**INSTALLAZIONE DI UN IMPIANTO DI PRODUZIONE DI ENERGIA DA
FONTE SOLARE DENOMINATO "POMARICO 1" DI POTENZA IN
IMMISSIONE PARI A 20.000,00 kW E POTENZA DI PICCO PARI A
19.728,66 kW**

Codice pratica: 202100508

Commessa	Liv. prog.	Tip.	Progressivo
SE224	PD	R	016_REV

**Appendice Relazione Pesaggistica punto 8
integrazione MIC n. 13998 del 12/04/2022**

Aree impianti in iter autorizzativo posti all'interno del buffer di 3.0 km e 5.0 km

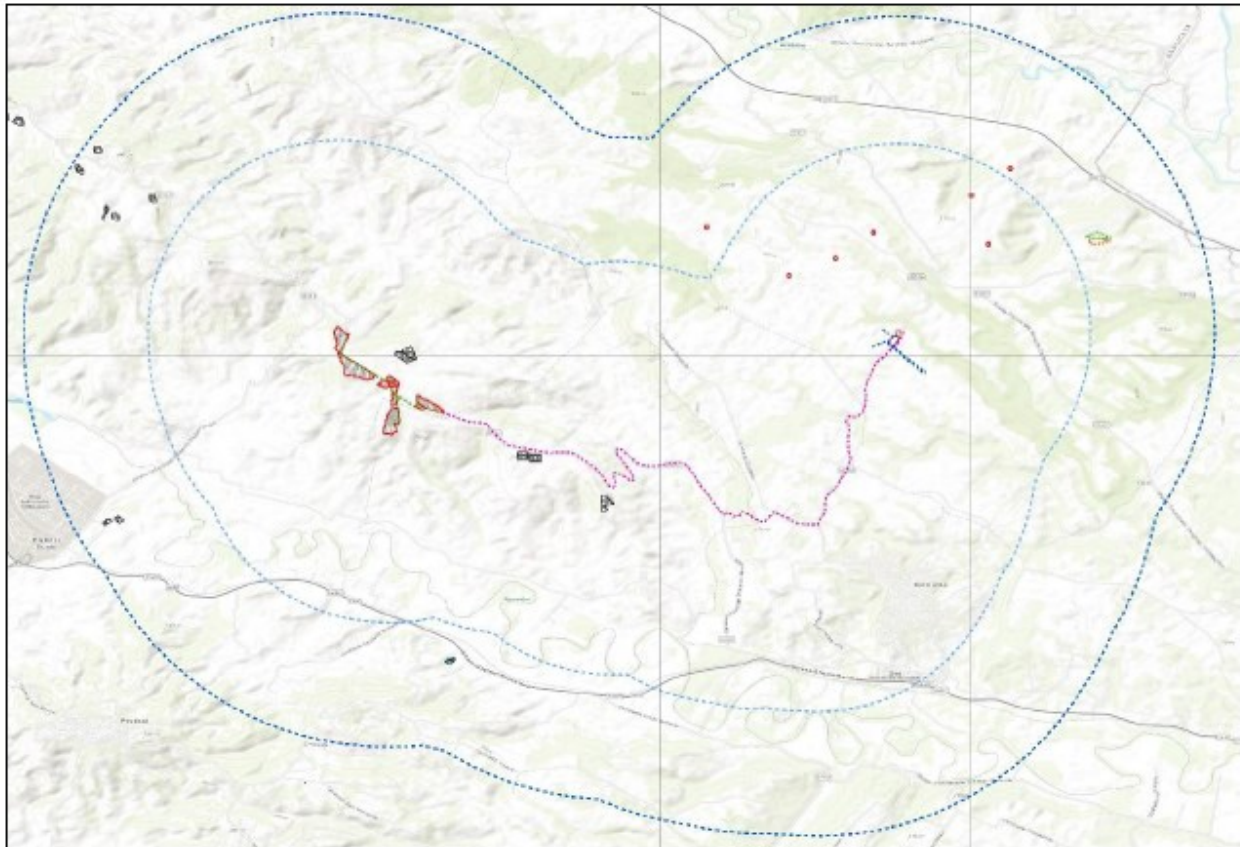
La presente nota integrativa viene redatta come appendice alla relazione paesaggistica codificata come *SE224_PD_R_016*, contenuta nella documentazione dell'istanza di VIA (ID_VIP:7687), in risposta al **punto 8** della nota protocollo n. 0013998 del 12/04/2022 pervenuta dal *Ministero della Cultura – Direzione Generale Archeologia Belle Arti e Paesaggio*, con lo scopo di analizzare gli impatti cumulativi dell'impianto con tutti gli impianti FER compresi entro i buffer di 3 e 5 km riferito ai parametri esterni alle aree di progetto, inclusa l'area della Stazione Elettrica.

Ad oggi si individuano n.3 impianti già realizzati posti all'interno del buffer che complessivamente occupano una superficie di circa 11.0 ha (a cui si aggiungeranno i circa 31.0 ha che saranno occupati

dall'impianto oggetto del presente studio). Sono da considerare interni al buffer dei 3.000 metri che n.5 aereogeneratori di impianto eolico di grande generazione attualmente in fase autorizzativa.

- *Impatto paesaggistico*: non vi sono elementi di valore paesaggistico tali da indurre impatti; anche per quanto riguarda la linea di connessione non sono identificati effetti cumulativi in quanto la linea sarà interrata;
- *Occupazione di suolo agricolo*: l'impatto è ritenuto trascurabile, in considerazione della limitata estensione degli impianti rispetto alle aree agricole che resteranno disponibili per la coltivazione;
- per tutte le altre matrici ambientali, in considerazione della tipologia degli impianti e delle loro dimensioni si possono escludere impatti cumulativi derivanti dall'installazione e dall'esercizio dell'impianto in oggetto.
